**AGENTURA OCHRANY PŘÍRODY  
A KRAJINY ČESKÉ REPUBLIKY**  
organizační složka státu

## ODBORNÉ STANOVISKO

### **Posouzení následujících typů konzol Pařát II:**

Konzola Pařát II-JB-180-250

Obr. 1: Káně lesní usmrcená na konzole typu Pařát (okr. Havlíčkův Brod, 2008)

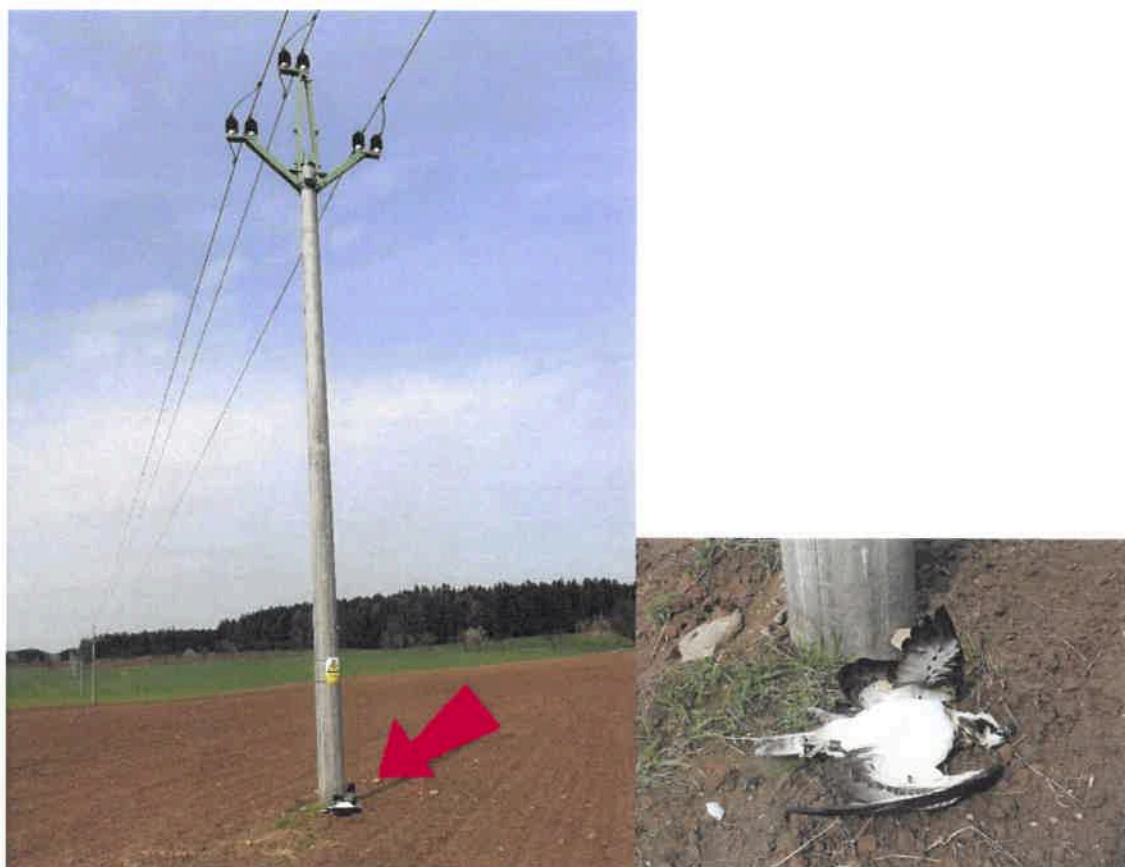
1. Základní konzola typu Pařát určená pro přímý úsek linky je pro ptáky výrazně bezpečnější než sloupy s klasickou rovinnou konzolou s podpěrnými izolátory. V ojedinělých případech však i na těchto sloupech dochází k pokusům o dosednutí a k úrazům el. proudem (viz obr. 1, 2).

Obr. 2: Orlovec říční usmrcený na konzole typu Pařát (Zboží u Havlíčkova Brodu, 2010)
